RAD: 12-117210- -2	FECHA: 2013-11-07 18:00:40
DEP: 2020 DIRECCION DE NUEVAS CREACIONES	EVE: 1 REGISTRO/DEPOSITO/CONCESION/DEPOSITO
TRA: 3 PATENTES DE MODELO DE UTILIDAD	FOLIOS: 7
ACT: 519 PRESENTACION

Asunto: Radicación: 12-117210- -2
Trámite: 3
Evento: 1
Actuación: 519
Oficio: 21091
Folios: 7

Título de la solicitud: “Aparato para la desinfección con luz ultravioleta de fluidos con componentes bioactivos sensibles al calor”. (Fl. 1).

Figuras 2,3 y 7 de D1

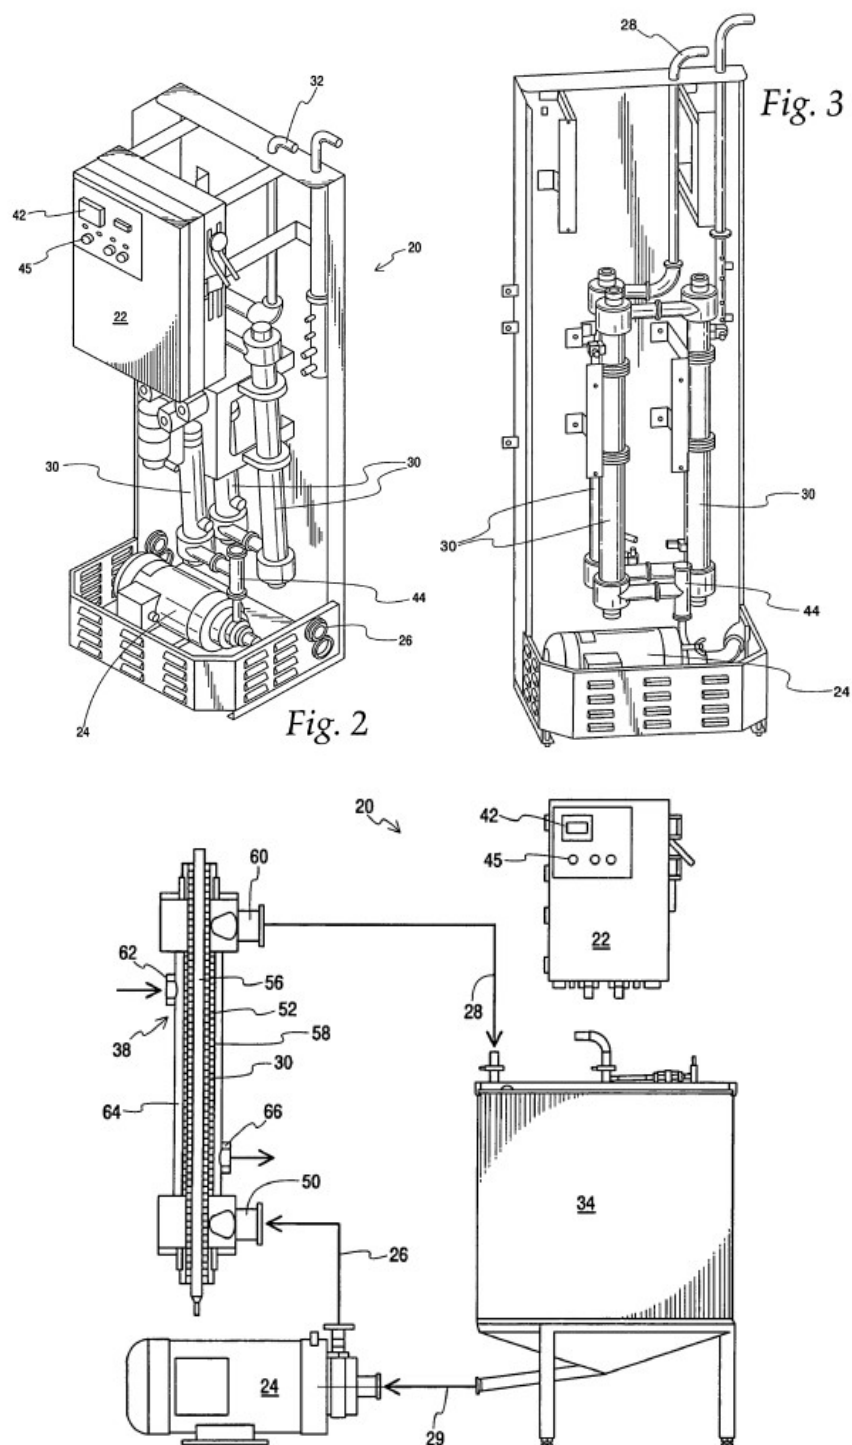
Características técnicas esenciales	D1 US 8,127,667
<i>Aparato para la desinfección con luz ultravioleta de fluidos con componentes bioactivos sensibles al calor caracterizada porque comprende un tanque refrigerado (1) de almacenamiento soportado sobre una estructura (2) que lo mantiene erguido; una bomba peristáltica (3) de regulación de caudal de fluido conectada a una salida del tanque refrigerado (1) mediante tubería convencional grado alimentario; bomba peristáltica (3) que alimenta una entrada de un banco de tubos (4) mediante tubería grado alimentario,</i>	<i>Aparato para la desinfección con luz ultravioleta de fluidos con componentes bioactivos sensibles al calor caracterizada porque comprende un tanque refrigerado (34) de almacenamiento soportado sobre una estructura que lo mantiene erguido; una bomba (24) de regulación de caudal de fluido conectada a una salida del tanque refrigerado (34) mediante tubería (29); bomba (24) que alimenta una entrada de un banco de tubos (30) mediante tubería grado alimentario (58). (Col. 4, líneas 1 a 9; Figs. 2,3 y 7)</i>

<i>banco de tubos (4) que comprende tubos de tratamiento (30) dispuestos horizontalmente y en tándem, formados en líneas de tubos de ubicación paralela donde cada línea de tubos comprende una disposición de un tubo sobre el otro para que el flujo de producto recorra los tubos, primero de manera ascendente en una línea de tubos y después de manera descendente en la línea continua de tubos de manera que cada línea se ubica una al lado de la siguiente conformado dicho banco de tubos;</i>	<i>banco de tubos (30) que comprende tubos de tratamiento (58) dispuestos horizontalmente y en tándem (Col.6, líneas 14 y 15), formados en líneas de tubos de ubicación paralela donde cada línea de tubos comprende una disposición de un tubo sobre el otro para que el flujo de producto recorra los tubos, primero de manera ascendente en una línea de tubos y después de manera descendente en la línea continua de tubos de manera que cada línea se ubica una al lado de la siguiente conformado dicho banco de tubos; (Figs. 2,3 y 7)</i>

<i>cada uno de los tubos de tratamiento (30) del banco de tubos (4) comprende en su parte interna una lámpara tubular de generación de luz ultravioleta UV (27), cubierta por un tubo de cuarzo (28) que le rodea y aísla, de manera que entre la pared externa del tubo de cuarzo (28) y la pared interna del tubo de tratamiento (30) se dispone de una región anular de paso de fluido</i>	<i>cada uno de los tubos de tratamiento (58) del banco de tubos (30) comprende en su parte interna una lámpara tubular de generación de luz ultravioleta UV (56), cubierta por un tubo de cuarzo (52) que le rodea y aísla, de manera que entre la pared externa del tubo de cuarzo (52) y la pared interna del tubo de tratamiento (58) se dispone de una región anular de paso de fluido (Col. 5, líneas 61 a 62 ; Figs. 2,3 y 7) ,</i>
<i>lámparas conectadas al cableado eléctrico por puntos eléctricos de conexión convencional y un sello de fluido constituido por empaques poliméricos y retenedores; y, donde dicho banco de tubos (4) comprende una salida conectada mediante tubería grado alimenticio a una entrada del tanque refrigerada (1).</i>	<i>lámparas conectadas al cableado eléctrico por puntos eléctricos de conexión convencional (Col 6. Línea 21) y un sello de fluido constituido por empaques poliméricos y retenedores; y, donde dicho banco de tubos (30) comprende una salida (28) conectada mediante tubería grado alimenticio a una entrada del tanque refrigerada (34). (Col 4, líneas 9 a 21, Figs. 2,3 y 7)</i>

La reivindicación 1 no cumple el requisito de novedad (Art.16 D 486) de acuerdo a las observaciones anteriores.
